Mission régionale d'autorité environnementale
ÎLE-DE-FRANCE

**Avis délégué
sur le projet de renouvellement urbain du quartier
des Hautes-Mardelles
à Brunoy (91)**

**N° APJIF-2025-069
du 14/07/2025**

Figure 4 : Plan guide du projet avec la localisation des différents lots (EI pièce 01, p.16).

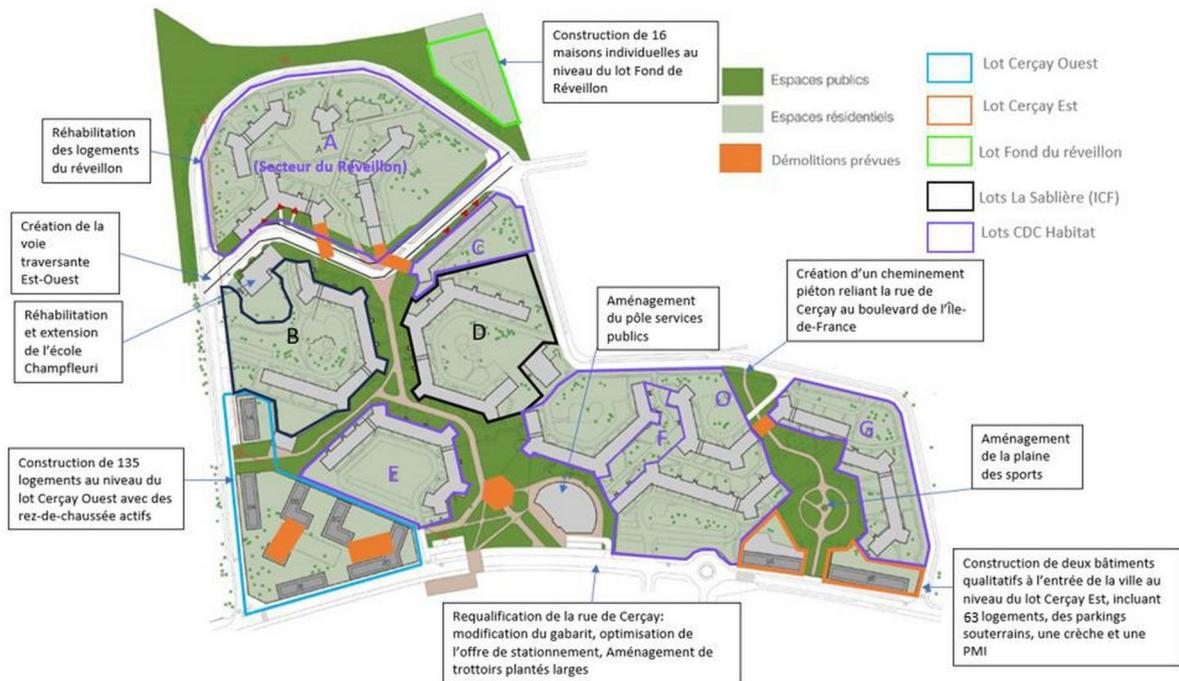
- un premier lot de seize maisons individuelles, pour lequel le dossier présente des éléments contradictoires indiquant parfois son abandon pour éviter les incidences sur le Réveillon (voir ci-après) ;

Les solutions envisagées sont par ailleurs présentées comme des « orientations » issues de « réflexions ». Cette analyse doit pourtant être conclusive pour justifier de l’engagement du porteur de projet d’adopter une démarche d’atténuation des incidences. Le dossier présente par conséquent certaines incohérences qui doivent être corrigées. Par exemple, il indique renoncer à l’aménagement du lot du « Fond du Réveillon » où

seize logements individuels sont programmés (El pièce 01, p. 53), mais conserve la présentation de ce lot à aménager dans l'ensemble du dossier.

(2) L'Autorité environnementale recommande de :

- présenter en détail les incidences potentielles sur l'environnement et la santé engendrées par les variantes du projet actualisé en 2023 ;
- conclure sur les modalités d'atténuation retenues pour construire la variante faisant l'objet de l'étude d'impact ;
- actualiser le dossier en explicitant l'abandon de l'aménagement du lot « Fond du Réveillon ».

Figure 5 : Modélisation des températures et des effets d'îlot de chaleur au droit de du quartier des Hautes Mardelles (EI pièce 3, p. 202).

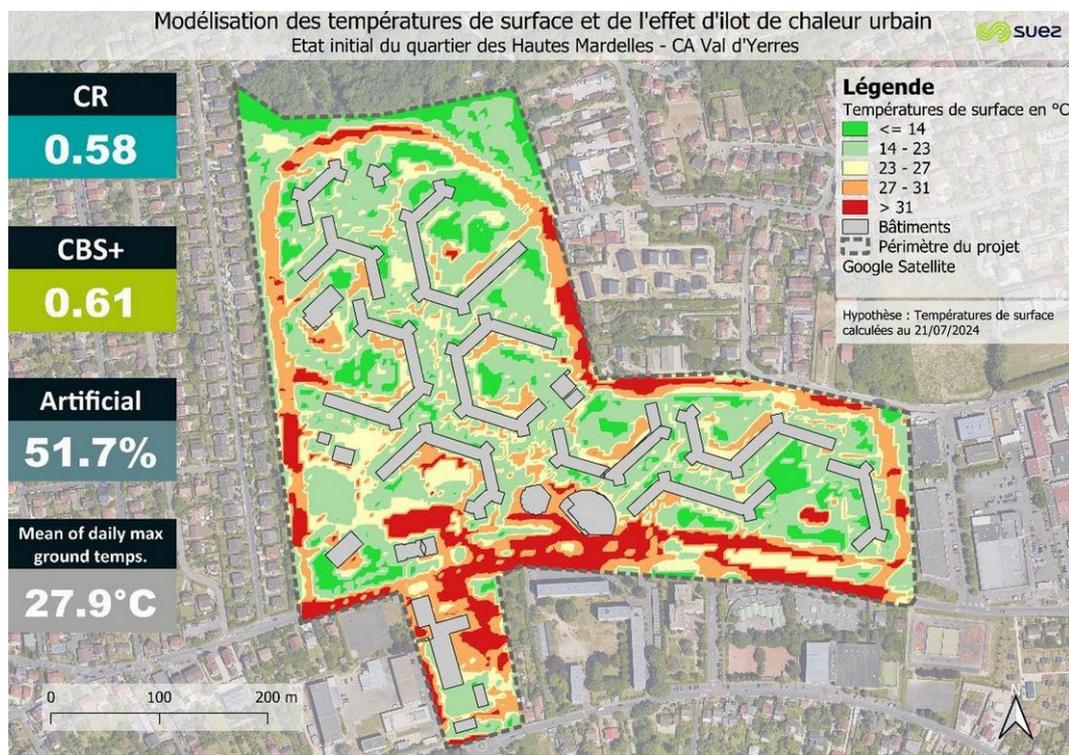
Bien qu'urbanisé, le quartier des Hautes-Mardelles dispose d'espaces végétalisés, il est par conséquent moyennement soumis au phénomène d'îlots de chaleur urbains mais en tant que quartier prioritaire de la ville composé exclusivement de logements sociaux, il est signalé que « les populations résidentes sont d'autant plus vulnérables aux vagues de chaleur » (EI pièce 3, p. 201).

La conclusion précise que le projet ne devrait pas induire d'évolution significative de l'ICU par rapport à l'état initial. Au contraire, avec les améliorations attendues sur l'infiltration des eaux pluviales et la désartificialisation au profit de la biodiversité, une légère amélioration devrait se faire ressentir. L'étude d'impact ne propose donc aucune mesure particulière en raison de l'absence d'effets négatifs significatifs sur le climat.

L'Autorité environnementale estime nécessaire que des compléments soient apportés sur cet enjeu, prenant en compte la trajectoire nationale de référence d'adaptation au changement climatique. En effet, elle rappelle que, globalement, la température moyenne est en train de dépasser un réchauffement de +1,5 °C par rapport à l'ère préindustrielle et que les tendances actuelles dessinent une trajectoire vers +2 °C (1,6 °C - 2,5 °C) d'ici 2050 (Giec, WG1). Pour le territoire français, cette trajectoire correspond à un réchauffement moyen de 2,7 °C en 2050 (2,2 °C - 3,2 °C) — il est actuellement d'environ 1,8 °C.

Prenant acte des engagements pris à ce jour par les États lors des conférences des parties relatives au climat (COP), et comme mentionné par l'étude d'impact, le gouvernement a adopté une trajectoire de réchauffement de référence pour l'adaptation au changement climatique (TRACC) de +4 °C en 2100 par rapport à la moyenne 1900-1930. En milieu urbain, ce réchauffement pourrait être bien supérieur, surtout l'été et surtout si ce milieu est fortement minéral et pauvre en espaces arborés de pleine terre. Il est par conséquent désormais indispensable d'examiner comment le quartier pourra s'adapter à cette évolution afin que la qualité de vie des habitants et usagers ne soit pas profondément altérée. Cela revient par exemple à estimer les températures diurnes et nocturnes auxquelles seront exposés les habitants en période de canicule, une fois intégrés les effets de réduction. L'Autorité environnementale préconise donc d'évaluer les effets du projet à l'horizon de la TRACC, en période estivale et particulièrement durant les périodes de canicules en modélisant les températures au sein du secteur de projet.

(8) L'Autorité environnementale recommande de :

- **modéliser les températures au sein du secteur de projet aux horizons 2050 et 2100, compte tenu de la trajectoire de réchauffement de référence pour l'adaptation au changement climatique (TRACC) ;**
- **examiner comment les habitants du quartier pourront conserver une qualité de confort acceptable lors des épisodes de canicule annoncés.**
